改善箇所説明図

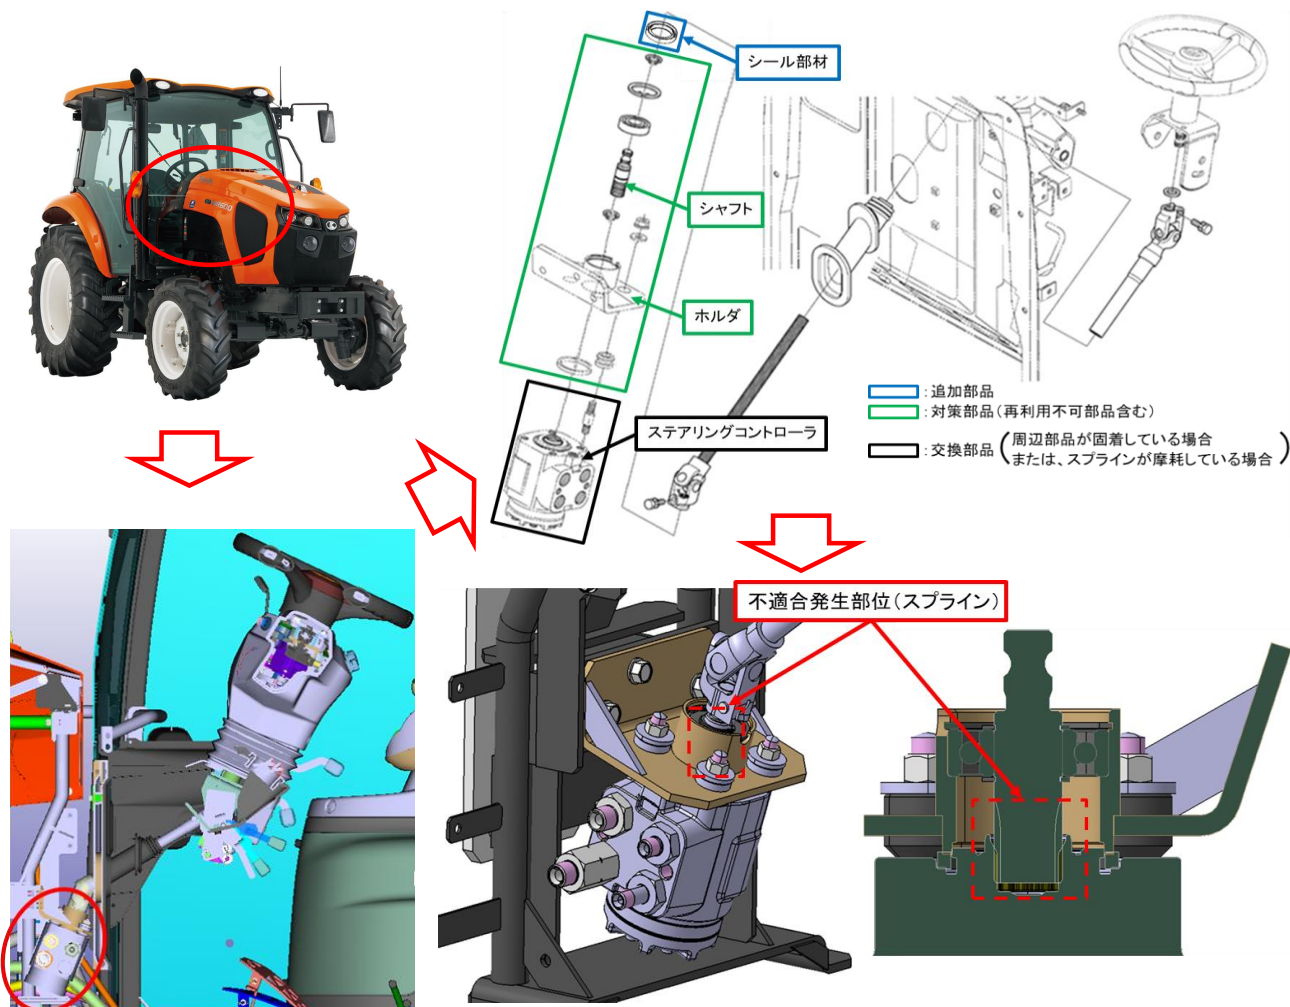
農耕トラクタのステアリングコントローラに付属されるホルダにおいて、水浸入に対する設計が不十分なため、ホルダ内部に水が浸入し、ホルダに接続されるスプラインに錆が発生することがある。また、振動摩耗に対する設計が不十分なため、錆と振動によりスプラインが摩耗することがある。そのため、そのまま使用を続けるとスプラインの摩耗が進み、最悪の場合、ステアリングが空転し、ステアリング操作ができなくなるおそれがある。

全車両、水浸入対策としてステアリングコントローラ上部にシール部材を追加し、被水防止カバーを追加したホルダに交換すると共に、振動摩耗対策としてホルダに接続されるシャフトを対策品に交換する。なお、ステアリングコントローラを含む周辺部品が固着している場合や、ステアリングコントローラのスプラインが異常摩耗している場合には、関連部品を新品に交換する。

右図の場所(ステアリングコントローラ中央)に赤色マーキングを実施する。
